令01原機(速材)004

令和2年3月27日

核燃料物質使用変更許可申請書

既に許可を受けた大洗研究所(南地区)の核燃料物質使用変更許可申請書について、大洗研究所(南地区)共通編、照射燃料試験施設(施設番号1)、照射燃料集合体試験施設(施設番号5)に係る内容を次のとおり変更する。

図1 ガスクロマトグラフ質量分析計の実験室内配置

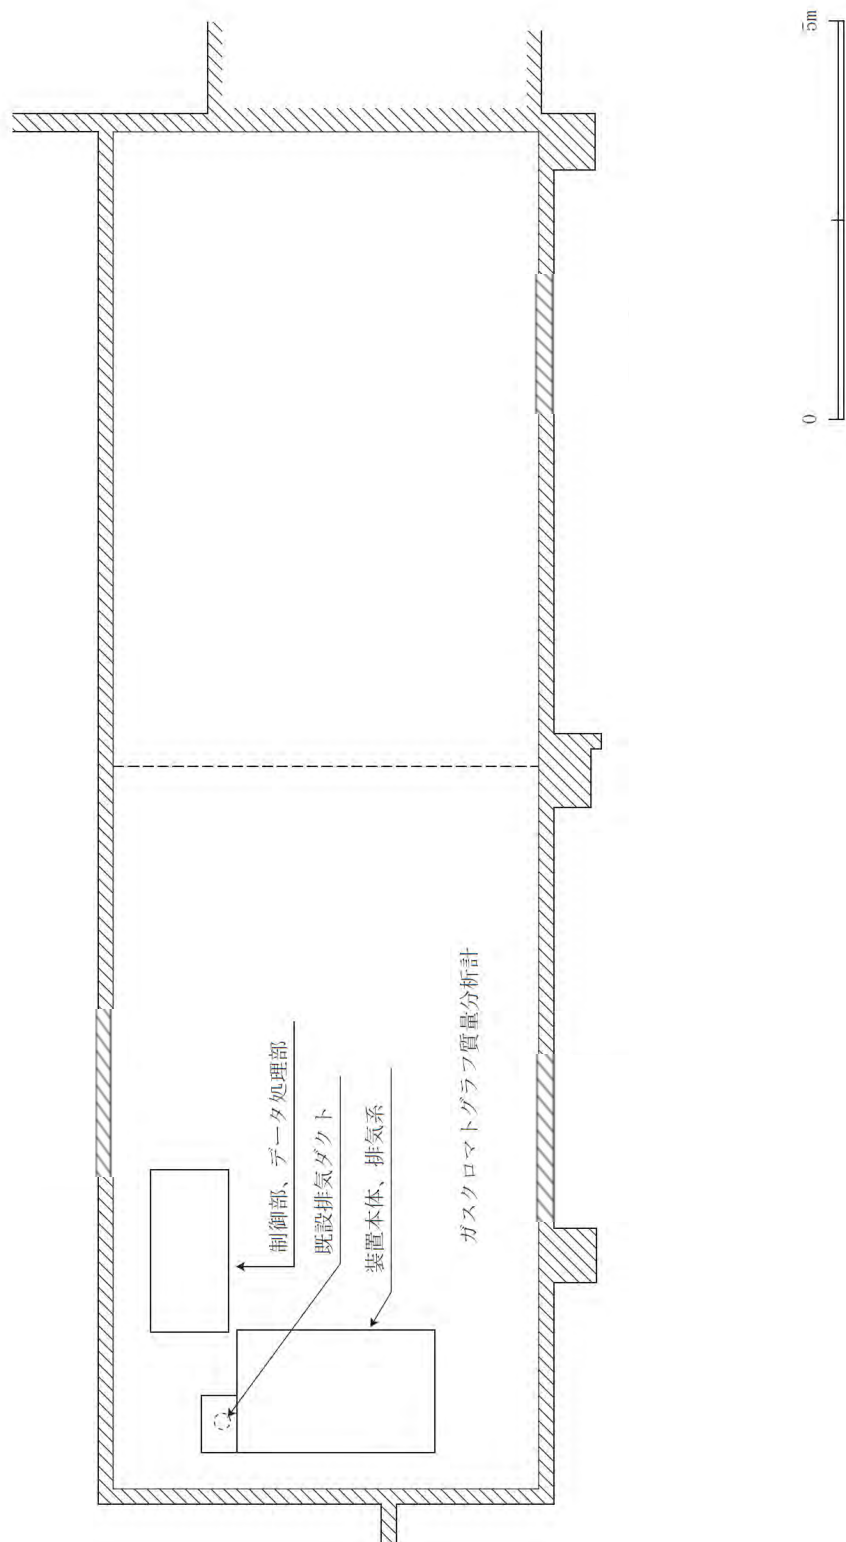
表2-1 場所別使用方法の「実験室」及び「希ガスの質量分析」の記載を削除する。また、表7-3セル内の主要試験機器のガスクロマトグラフ質量分析計1式の記載を削除する。さらに、図2-8 使用場所の配置図(実験室)におけるガスクロマトグラフ質量分析計1式の配置に係る記載を削除する。
